RÉALISATION D'ORTHOPHOTOPLANS RVB / IRC A PARTIR DE PVA IGN 2019/2020 SUR 5 DEPARTEMENTS

Contrôle des données fournies

Département du Puy de Dôme (63)

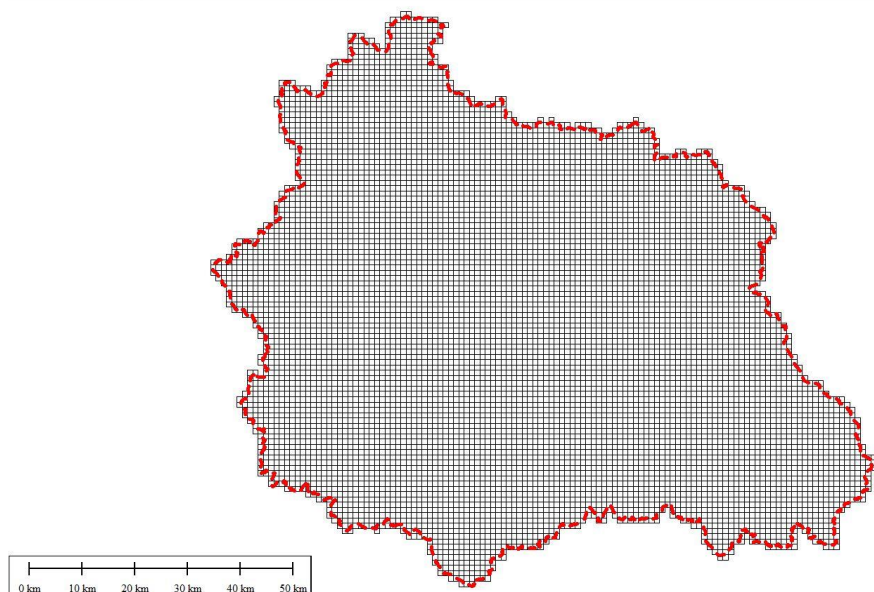
Nous avons superposé ici la zone fournie correspondant aux limites du département augmenté d'un buffer de 200m avec le plan de vol réel réalisé par l'IGN.

La zone d'étude est donc correctement couverte avec une zone tampon autour assurant donc l'acquisition sur la totalité de la zone d'intérêt.

Le plan de vol est donc conforme à la demande du CRAIG.

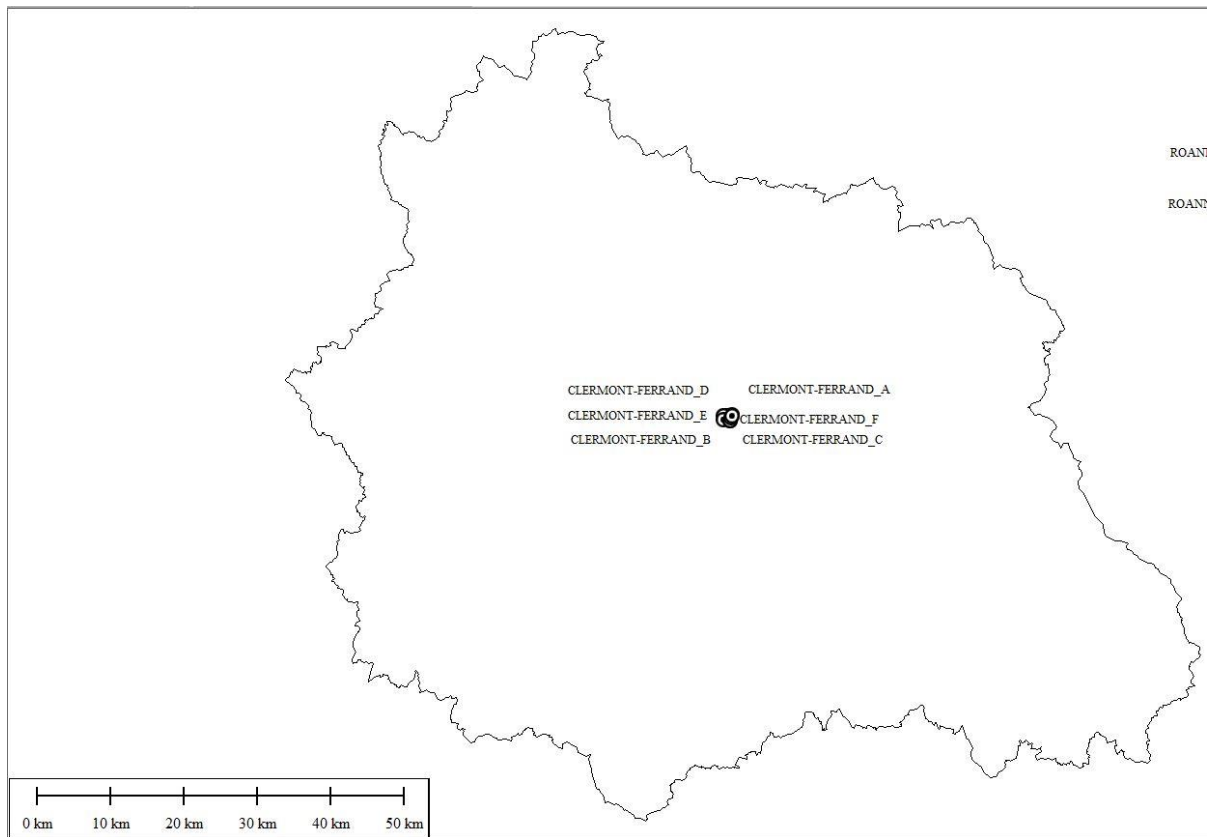
Le même contrôle sur les dalles d'orthophotographies montre que l'emprise est également bien couverte.

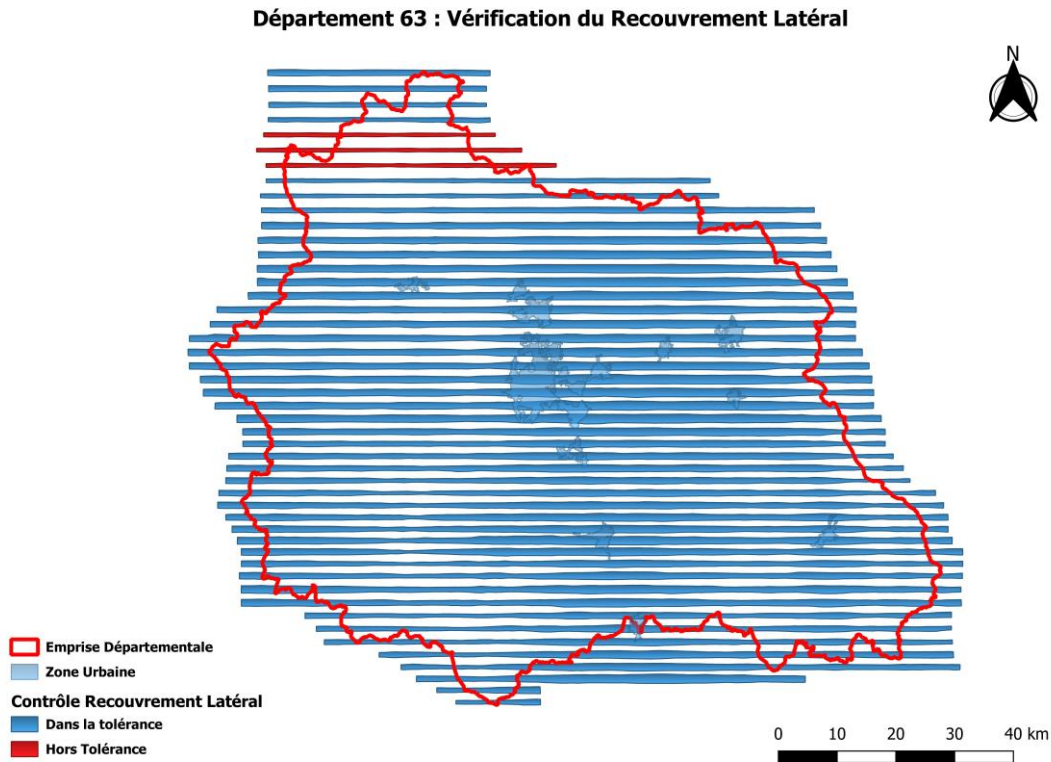
Le graphe ci-dessous présente le taux de recouvrement latéral entre axes.

Il était demandé un taux de recouvrement minimal de 20%.

Le contrôle montre que 3 interbandes ne respectent pas le recouvrement minimum de 20%

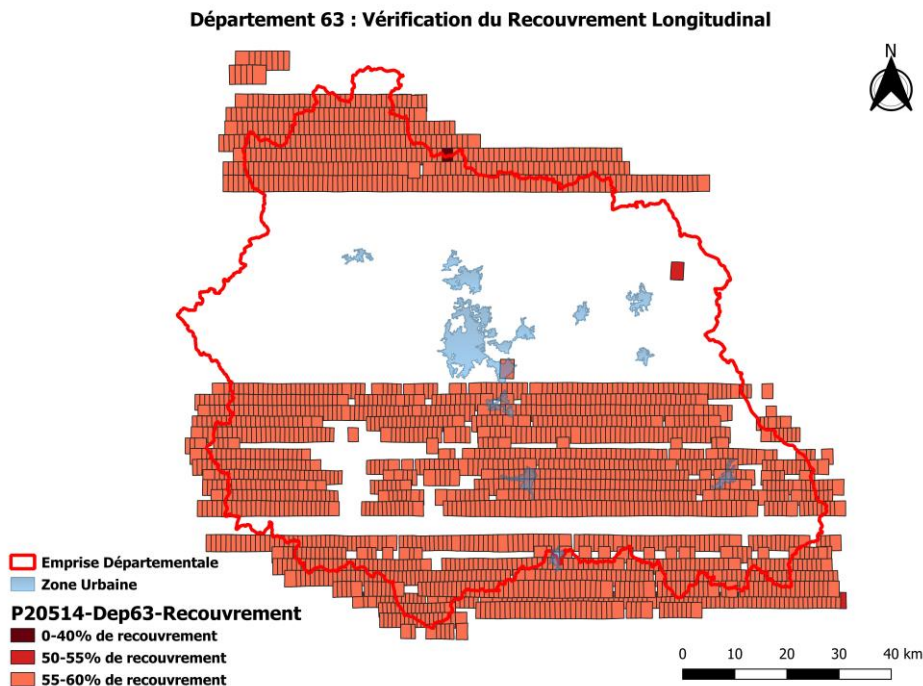
Concernant les recouvrements longitudinaux, le graphe suivant montre également qu'un certain nombre d'images ne respectent pas le recouvrement minimum de 60%.

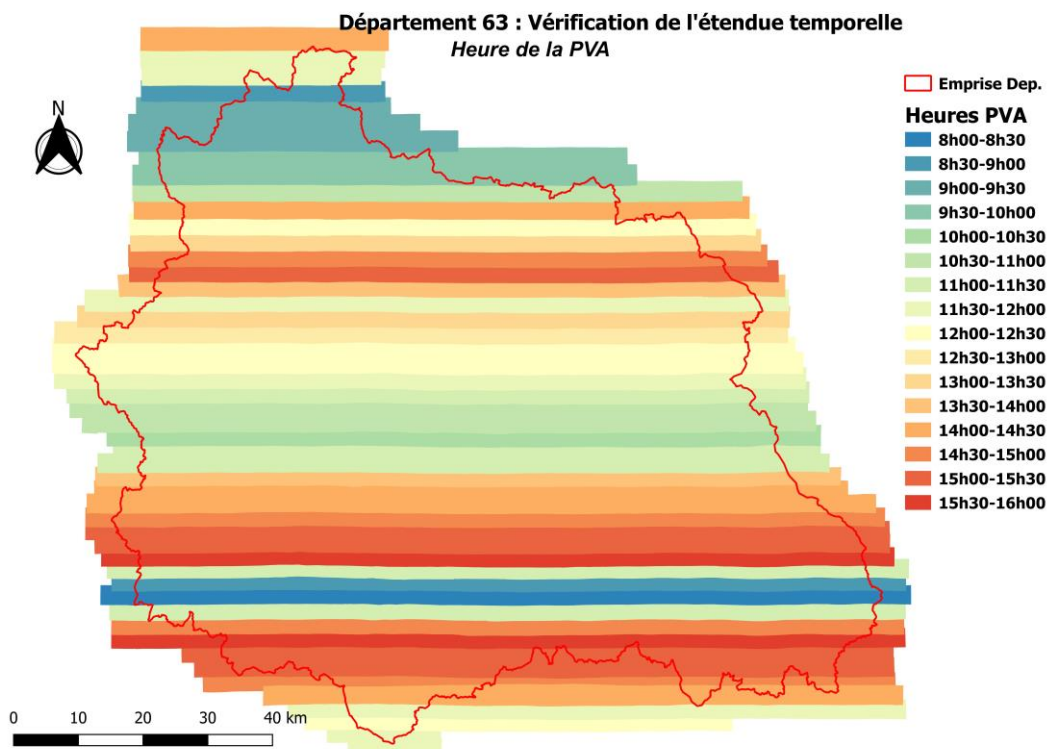
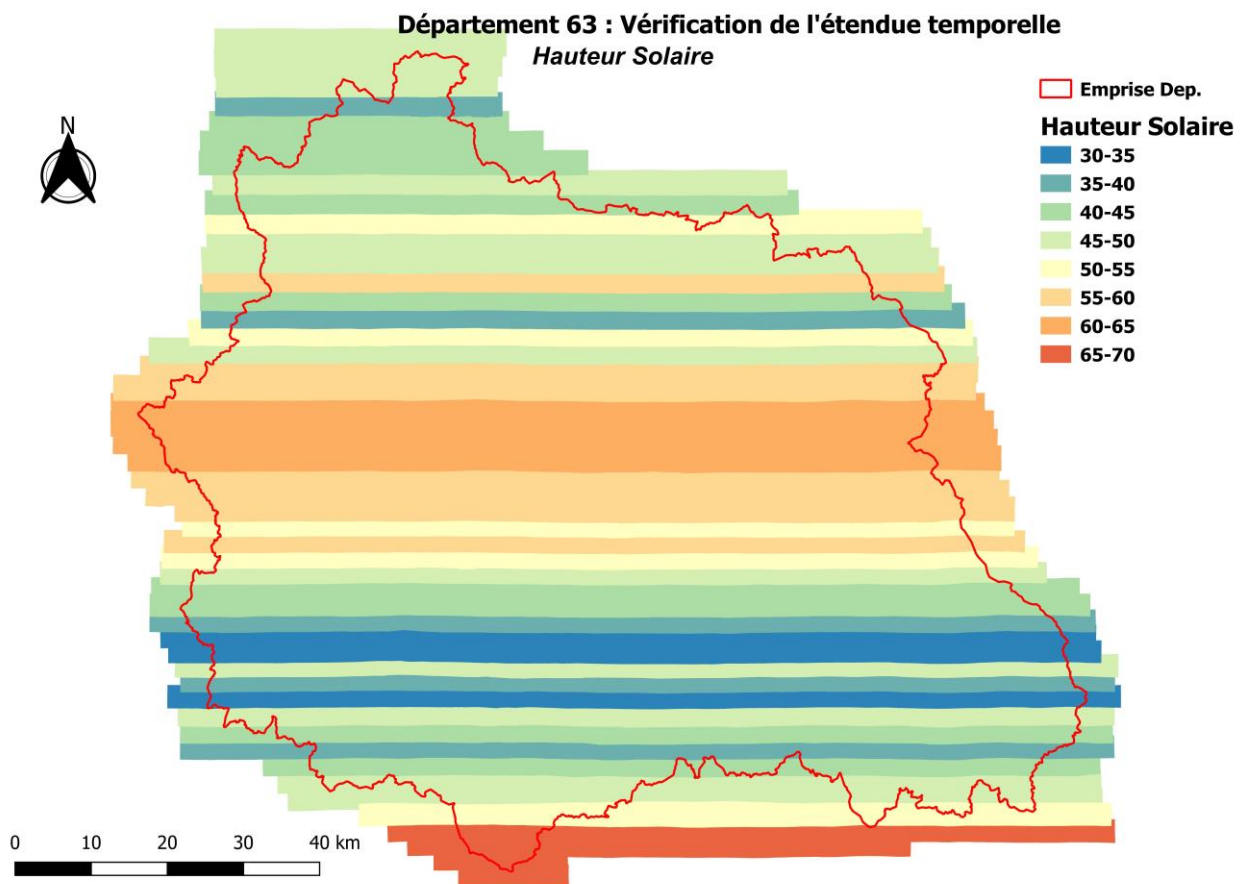
Nous avons également étudié l'étendue temporelle des acquisitions suivant l'heure de la journée (heure moyenne de l'axe)

On peut noter que les reprises du 13 Septembre 2019 respectent les mêmes heures de vols que les premières prises de vues et donc la jonction sera assurée.

Cependant, on peut noter aussi des écarts de plus de 5 h au sud entre les sessions du 10 Juillet et du 4 Aout et celles du 31 Aout et du 23 Aout.

Il en est de même entre les sessions du 4 Aout et du 23 Aout au Nord.

Il risque donc d'y avoir des soucis notamment dans les ombres sur les zones urbaines.

Département 63 : Vérification de la Hauteur Solaire en Zone Urbaine et dans les Autres Zones

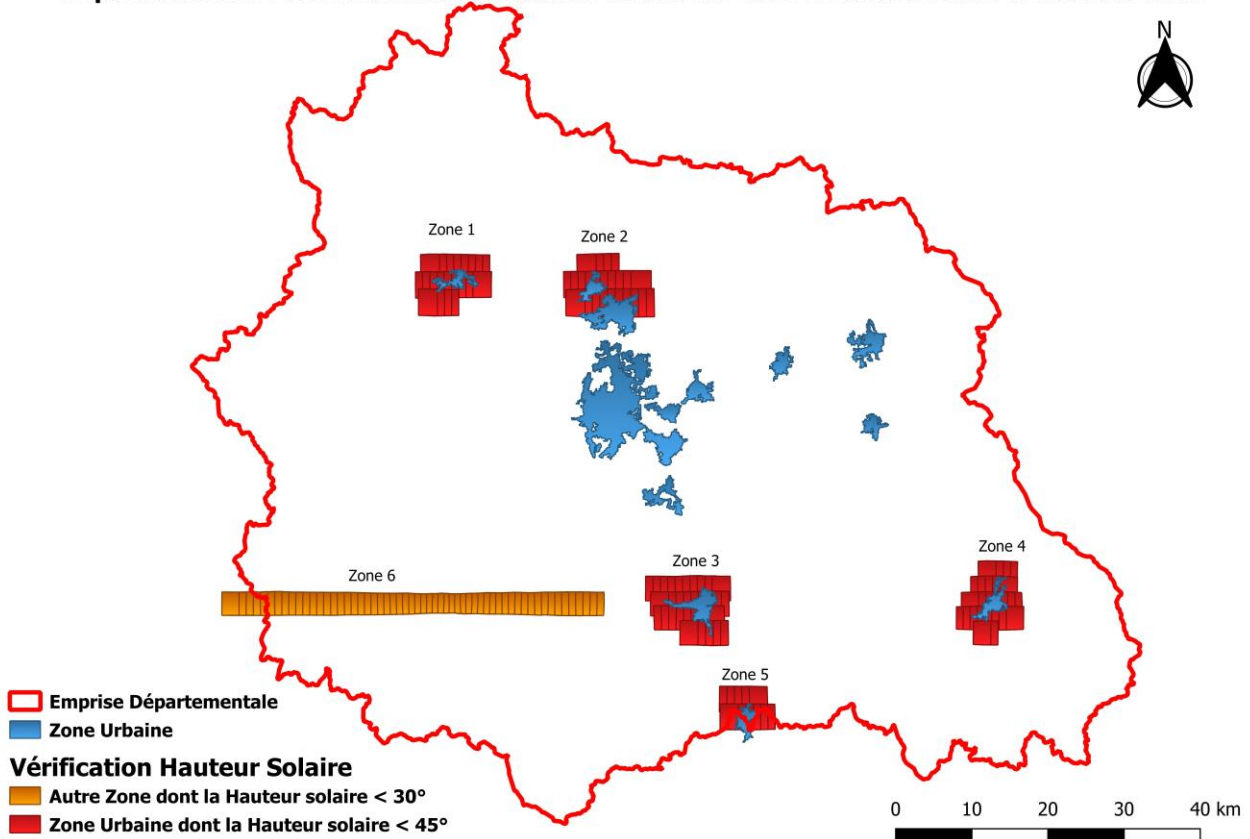
Comme le montre le tableau et le graphe suivant, un certain nombre de clichés ont un angle solaire inférieur à 45°.

Sur les zones 1, 3, 4 et 5, l'intégralité des clichés ont un angle solaire inférieur à 45°. Sur ces zones urbaines les prescriptions ne sont donc pas respectées.

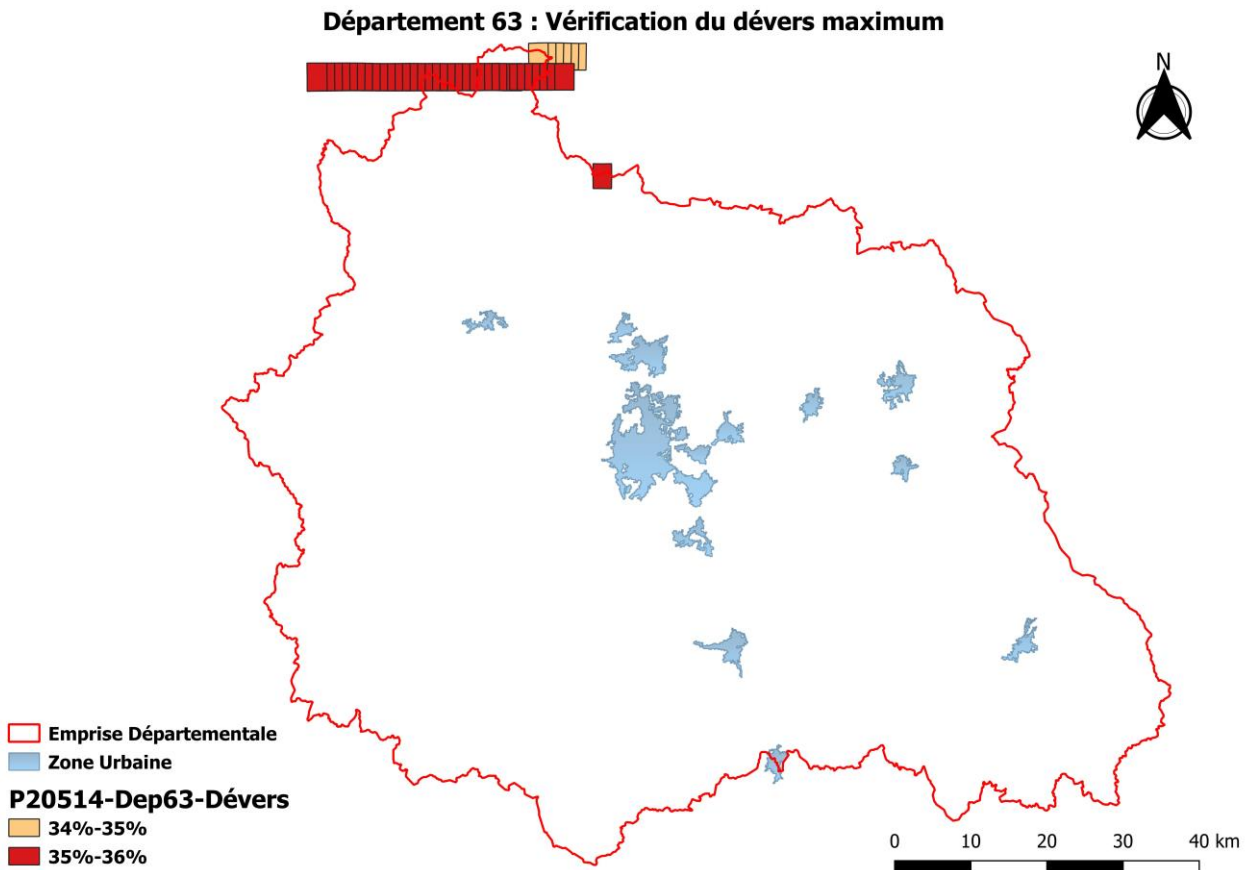
Le niveau des dévers ne doit pas dépasser 34%.

On peut noter sur le graphe ci-dessous des écarts sur ce critère sur les premiers axes au nord du département.

Département 63 : Vérification de la Taille Pixel en Zone Urbaine et dans les Autres Zones

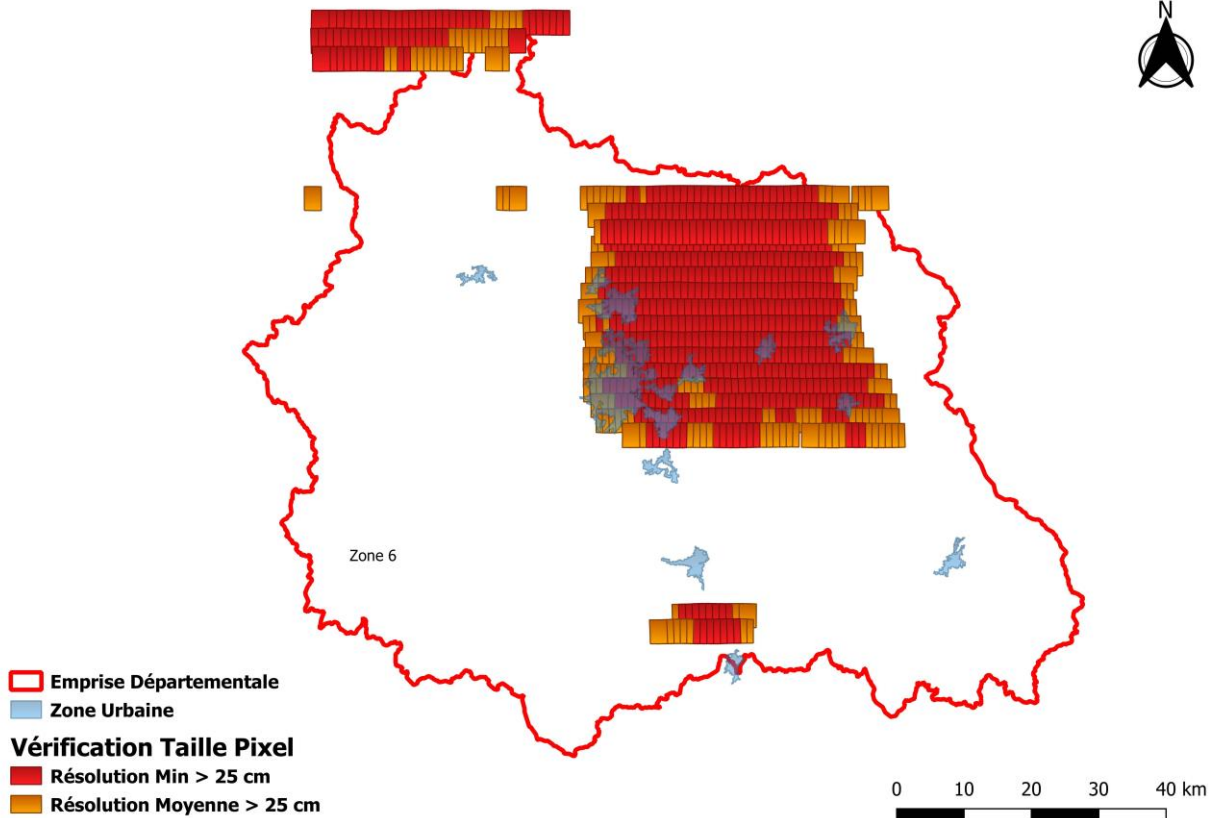
Nous avons illustré sur le graphe ci-dessous les clichés donc la résolution minimale est supérieure à 25cm mais également les clichés dont la résolution moyenne sur l'image est supérieure à 25cm.

Nous pouvons donc voir que sur ce département, un grand nombre de clichés ne respectent pas cette règle localement au Centre Est du département.

Les clichés hors tolérance dans le nord ne sont pas dans la limite du département et donc n'influeront pas sur l'ortho.
